Tendeur de chaîne

febi n° 33044

Ref OE 4807 839

Se monte sur:
Moteurs turbo 2.0l et essence 2.2l Opel

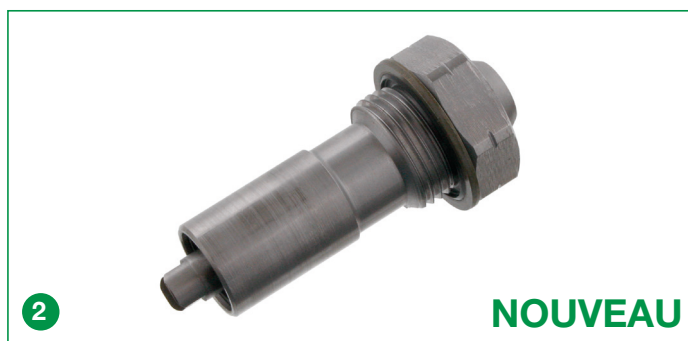
Bien que tous les composants aient été montés correctement, on entend souvent un bruit de cliquetis (dû à l'allongement de la chaîne de distribution). Si cela entraîne le glissement de la chaîne de distribution, le moteur risque de tourner de manière irrégulière et de présenter des ratés pouvant dans le pire des cas endommager significativement le moteur. Cela concerne les moteurs Z22YH et Z22SE.

Tendeur de chaîne de distribution bloqué. La version d'origine (réf. OE 0636 549) du tendeur de chaîne avait un joint torique vert et une rondelle à garniture de caoutchouc (voir Fig. 1). Le constructeur de véhicules a monté cette version dans les moteurs indiqués ci-dessus. Un tendeur de chaîne modifié a été utilisé en production à partir des modèles de l'année 2009.

febi bilstein recommande d'utiliser uniquement le nouveau tendeur de chaîne febi 33044 (réf. OE 4807 839). Ce dernier contient une rondelle métallique caoutchoutée (voir Fig. 2). Cela permet de garantir un parfait guidage de la chaîne de distribution.
